国総施第179号
国総建第260号
国総振第129号
平成18年11月27日

リコールの届け出に伴う建設機械の事故防止について（10月分）

建設機械に係わるリコール届出一覧 (期間:平成18年10月分)

改善箇所説明図 (型式W097の例)

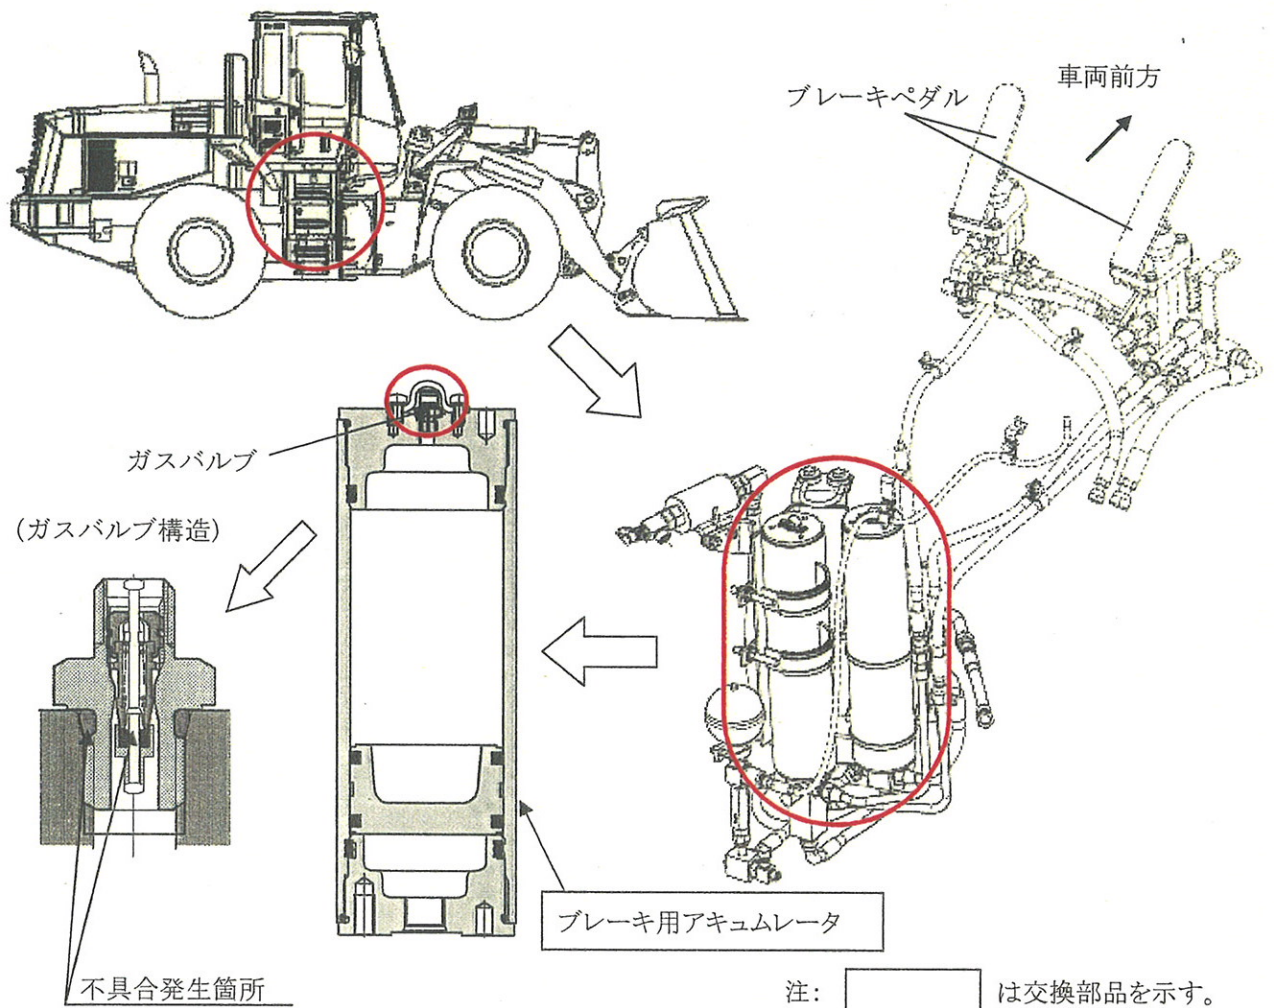
ブレーキ用アキュムレータのガス注入バルブのシール性が不足しているため、ガスが漏れることがある。そのため、そのまま使用を続けると、ガスの圧力が低下し、最悪の場合、走行中に駐車ブレーキが作動するおそれがある。

改善措置の内容： 全車両、ブレーキ用アキュムレータを対策品と交換する。

識別： 改善実施車のブレーキ用アキュムレータのガスバルブカバーには、製造番号の末尾に「A」を打刻し識別する。

改善箇所説明図（型式 SC-GD013A の例）

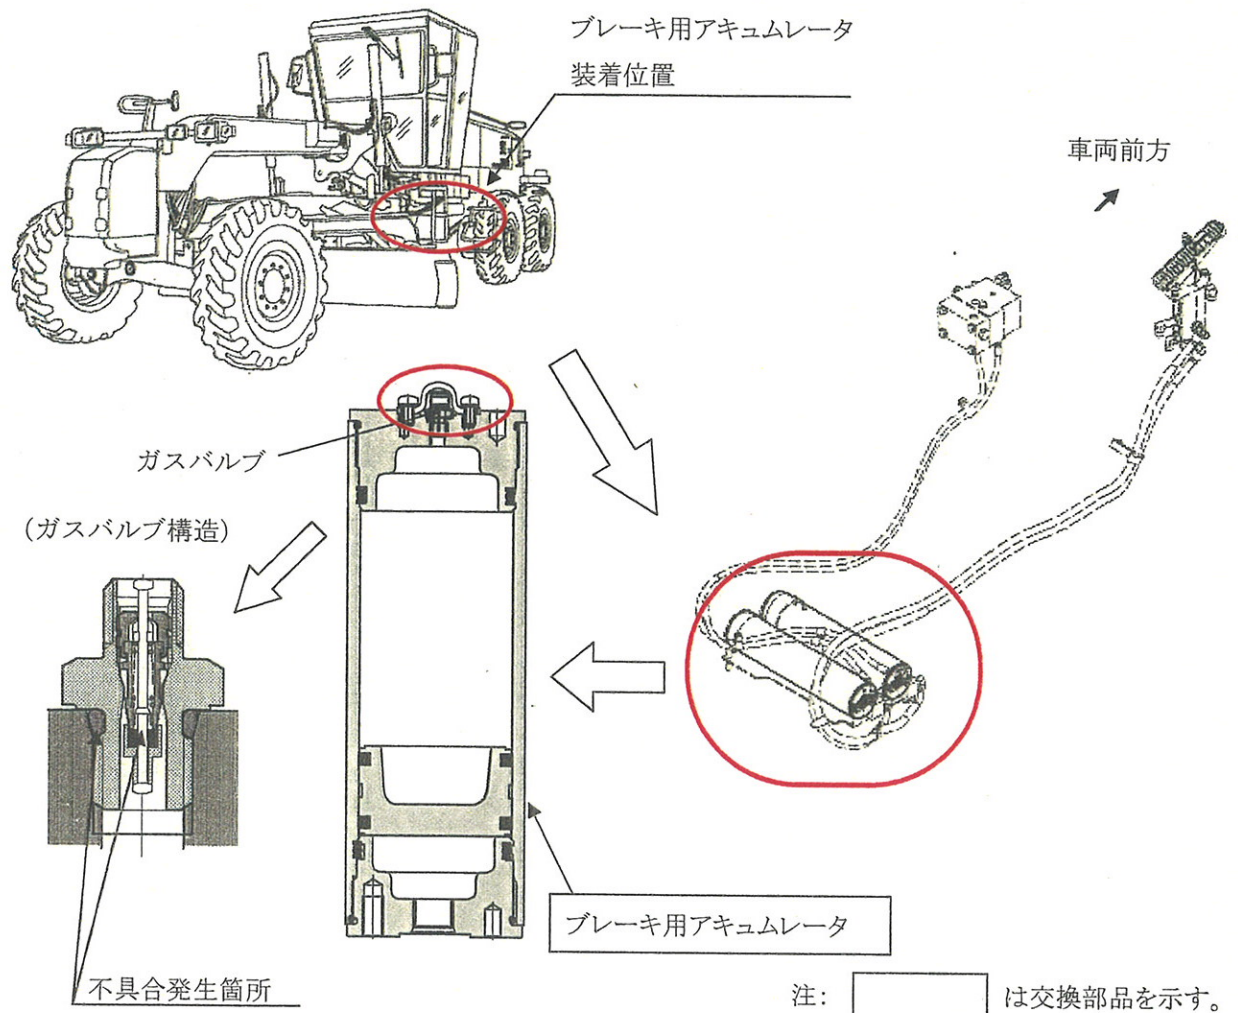
ブレーキ用アキュムレータのガス注入バルブのシール性が不足しているため、ガスが漏れることがある。そのため、そのまま使用を続けると、ガスの圧力が低下し、最悪の場合、制動停止距離が伸びるおそれがある。

改善措置の内容： 全車両、ブレーキ用アキュムレータを対策品と交換する。

識別： 改善実施車のブレーキ用アキュムレータのガスバルブカバーには、製造番号の末尾に「A」を打刻し識別する。

改善箇所説明図

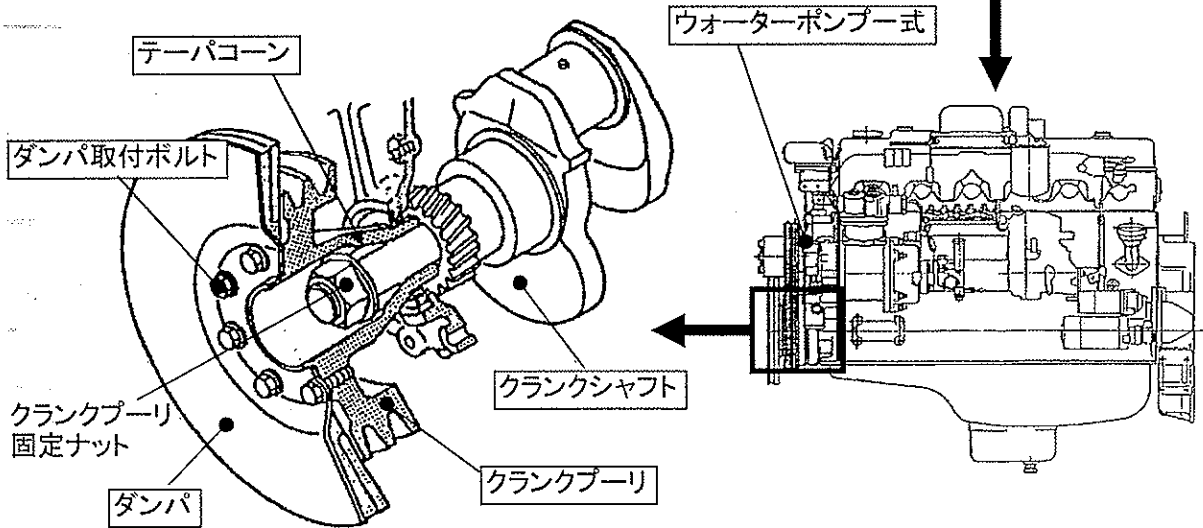
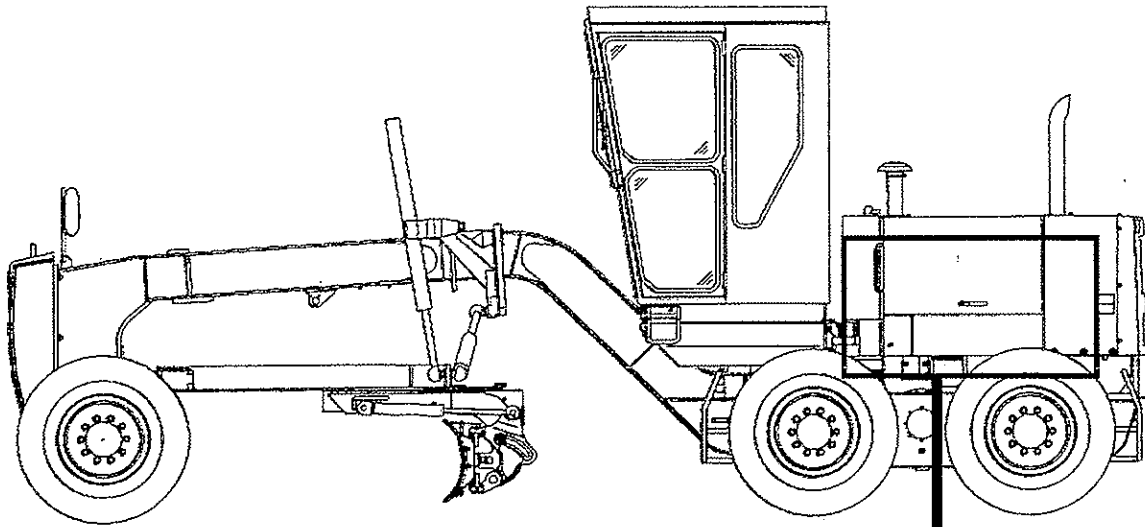
原動機において、ダンパの容量不足のためエンジンに過大な振り振動が発生し、クランクシャフト前端部に取り付けられているダンパー体形のクランクプーリが滑る場合がある。そのため、そのままの状態で使用を続けると当該プーリが破損、又はクランクシャフトのプーリ取付部が折損するとともに補機ベルトが外れ、最悪の場合、充電不良や冷却水温度の上昇及びハンドルの操作が重くなるおそれがある。

- ・全車両、ダンパ、ダンパ取付ボルト、クランクプーリ、テーパコーン、ウォーターポンプ式を対策品と交換する。
- ・全車両クランクシャフトを点検し、損傷がある場合はクランクシャフトを良品と交換する。

識別: インレットマニホールド側面に白ペイント塗布。

改善箇所説明図

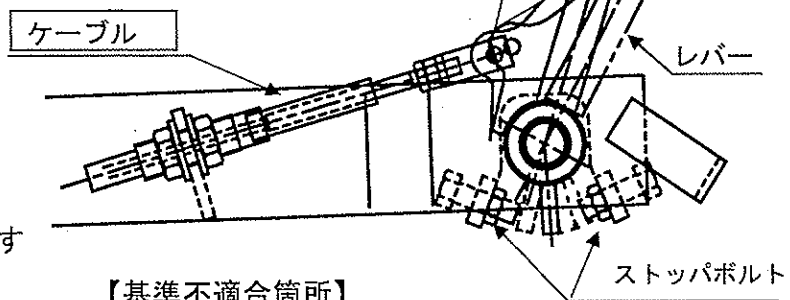
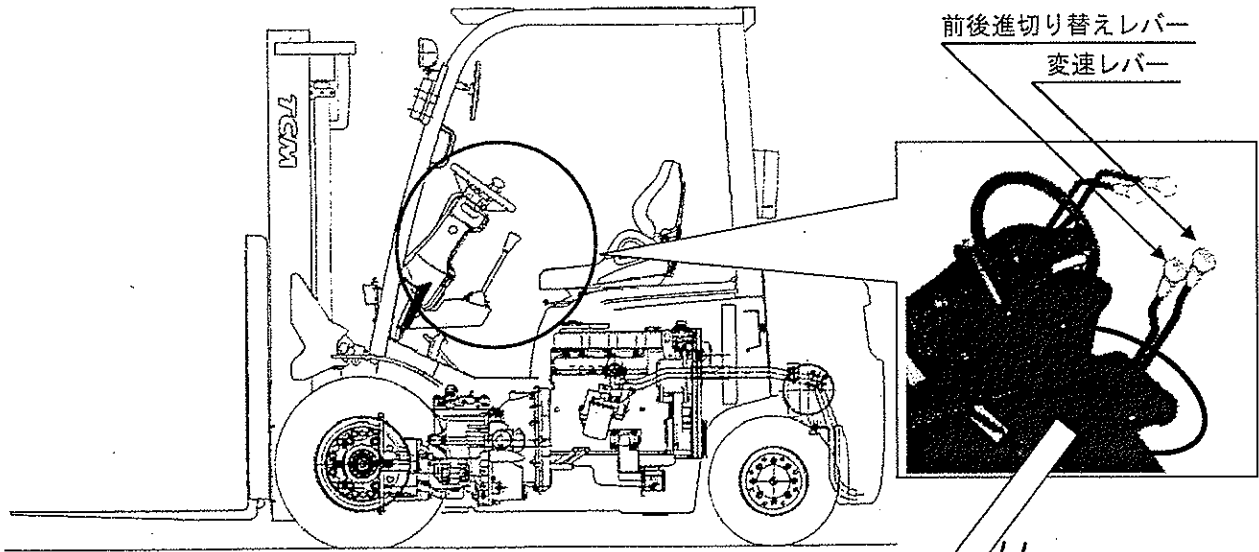
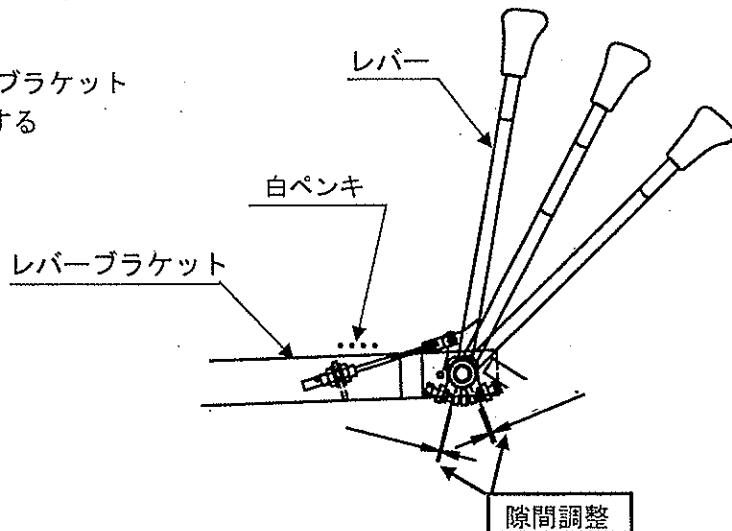
手動変速機付車の前後進切り替えレバー及び変速レバーにおいて、ケーブルのストップ位置調整が不適切なため、レバー操作時にケーブルに過大な力が加わるものがある。そのため、このままの状態では操作を繰り返すと、前後進切り替え用のケーブルが折損し、走行不能となるおそれがある。

全車両、ケーブルのストップ位置を点検し、不適切なものは正規の位置に調整を行う。また、ケーブルの点検を行い、損傷のあるものは新品と交換する。

改善実施車は識別のためレバーブラケットの上面に白ペンキでマーキングする

改善箇所説明図

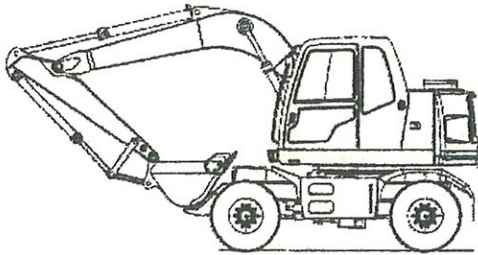
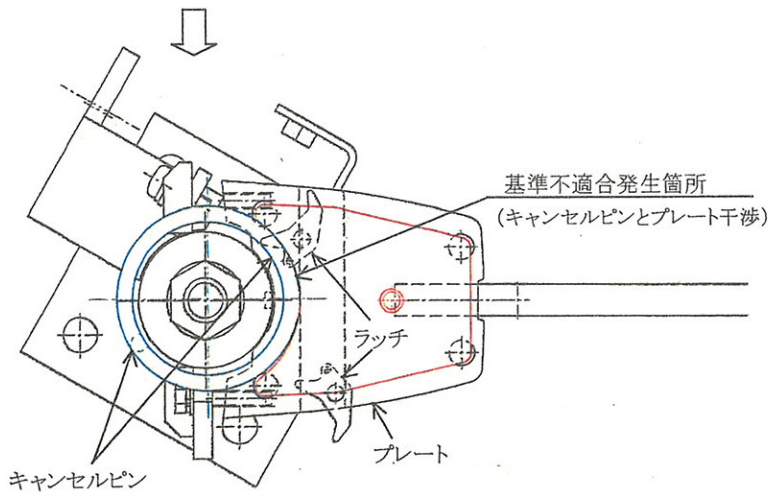
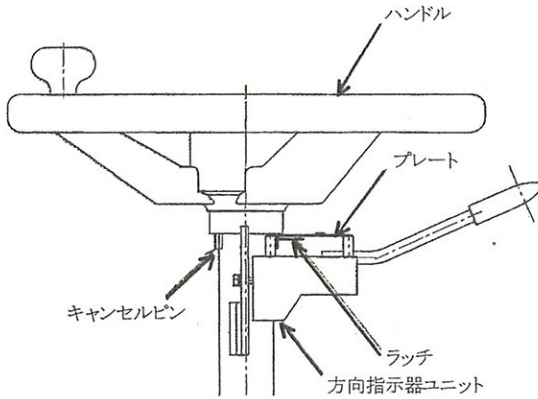
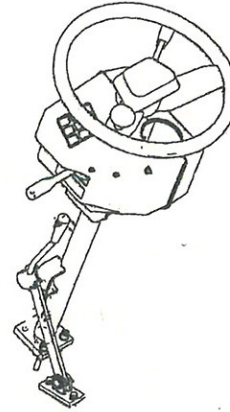
操縦装置において、方向指示器キャンセルピンが、正確にハンドルに組み付けられていないものがある。そのため、方向指示器レバーを作動させ、同一方向にハンドルを回した場合、レバーが干渉し、方向指示器が解除されてしまうおそれがある。

ハンドルのキャンセルピンと方向指示器ユニットのプレートの干渉有無を確認し、干渉している場合は対策品が組み付けられたハンドルと交換する。

識別: キャンセルピンに白ペイントを塗布する。

改善箇所説明図

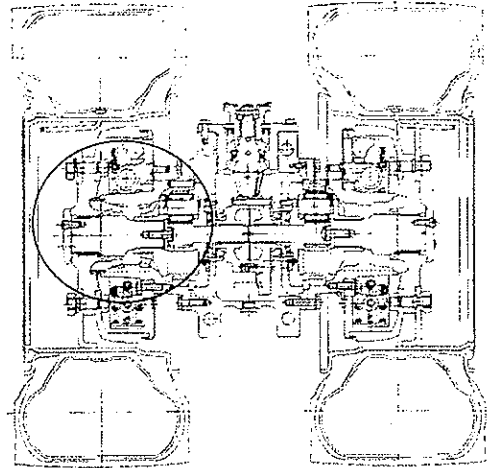
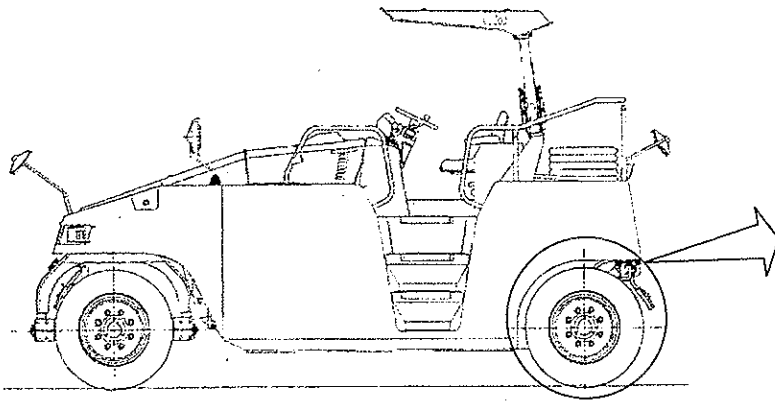
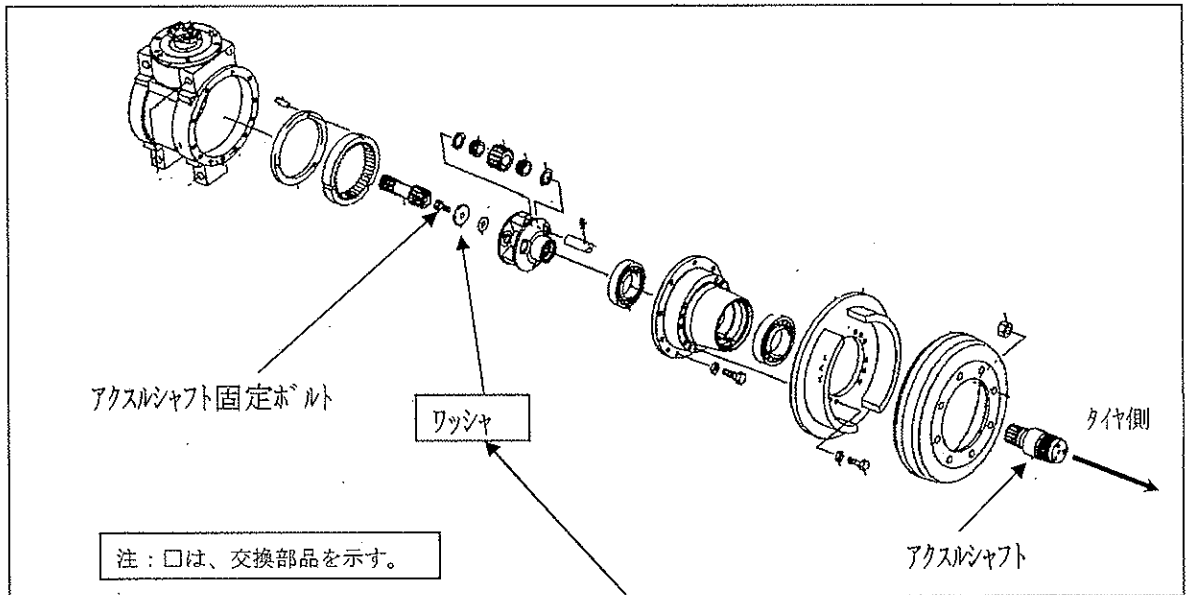
基準不適合発生箇所
アクスルシャフト固定ボルト及びワッシャの加工精度が不適切なため、ボルトとワッシャが干渉しているものがある。そのため、そのまま使用を続けると、走行時の振動等により当該ボルトの軸力が低下し、ボルトが緩むことがあり、最悪の場合、車輪が脱落するおそれがある。

改善内容
全車両、ワッシャを対策品に交換する。

識別：アクスルシャフト部カバー端面(車体左側)に黄色ペイントで印を入れる。

改善箇所説明図

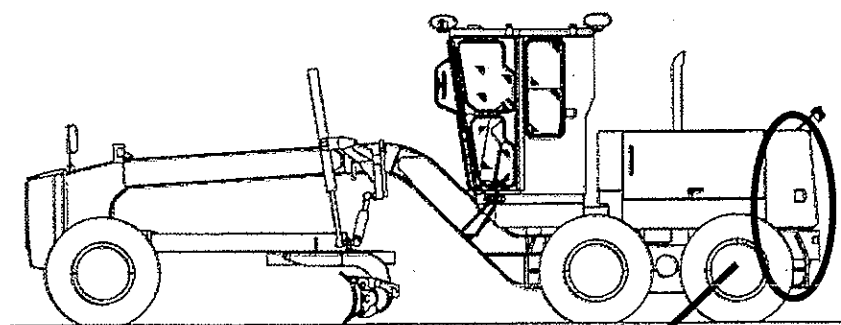
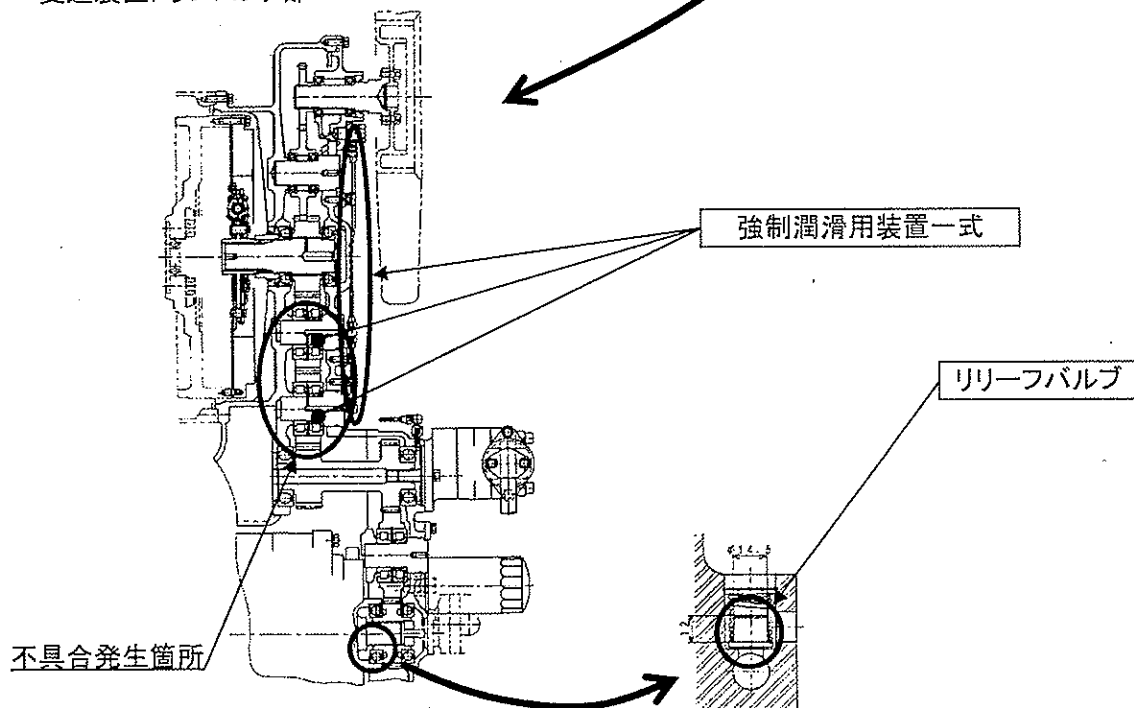
- ①変速装置において、トランスファ部へのオイル供給量が不十分なため、潤滑不良を起こす場合がある。そのため、そのまま使用を続けると、トランスファ内部のギヤ及びベアリングが焼き付き、最悪の場合、走行不能に至るおそれがある。
- ②変速装置において、油圧回路のオイルクーラ用リリースバルブの形状が不適切なため、リリースバルブが作動不良を起こしトランスファ部へのオイル供給量が不十分となり、潤滑不良を起こす場合がある。そのため、そのまま使用を続けると、トランスファ内部のギヤ及びベアリングが焼き付き、最悪の場合、走行不能に至るおそれがある。

全車両、強制潤滑装置一式を追加及び、リリースバルブを対策品に交換する。

識別 : 変速装置のシリアル番号付近に、白ペイントを塗布する。

改善箇所説明図

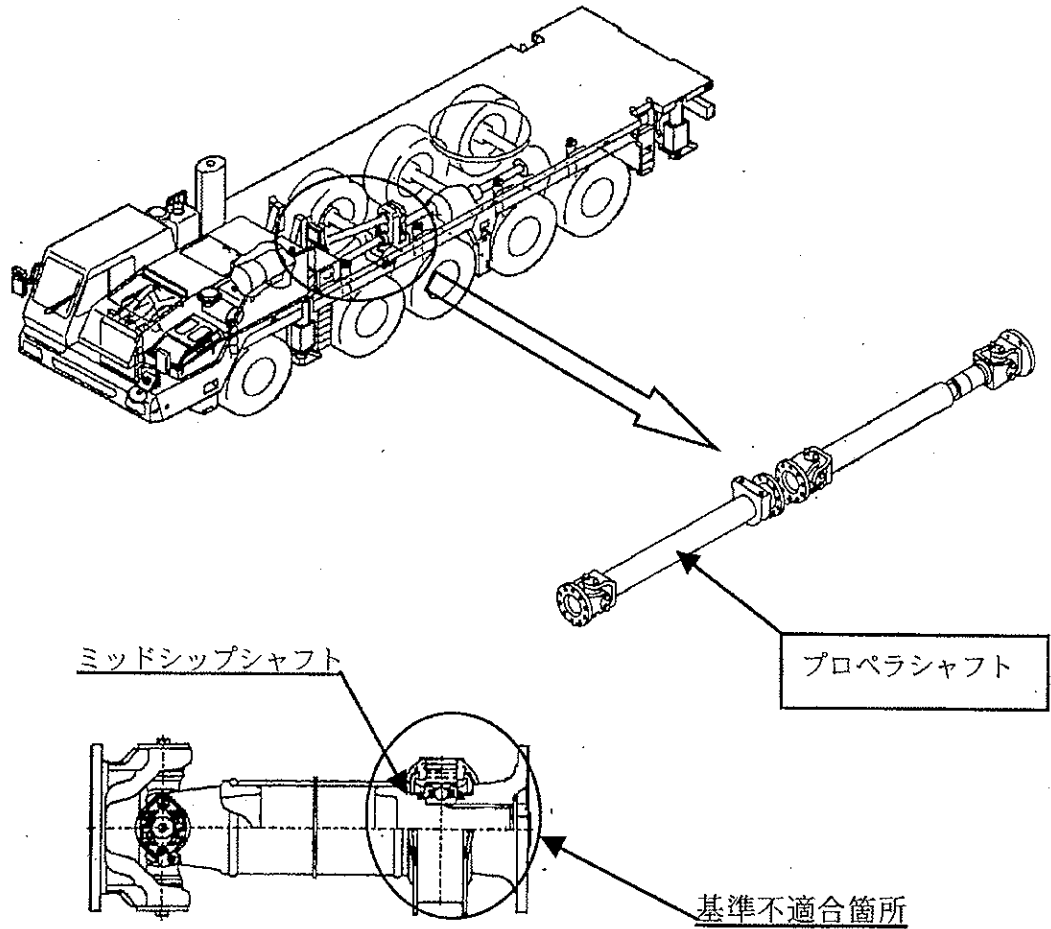
製造工程において、変速機から副変速機間のプロペラシャフトの焼入れ作業が不適切なため、焼入れ不良により、強度が不足しているものがある。
そのため、そのまま使用を続けると、プロペラシャフトが折損し、走行不能に至るおそれがある。

全車両、当該プロペラシャフトを良品と交換する。

識別：改善措置作業完了車には、プロペラシャフトの任意の位置に白色のペイントを付する。
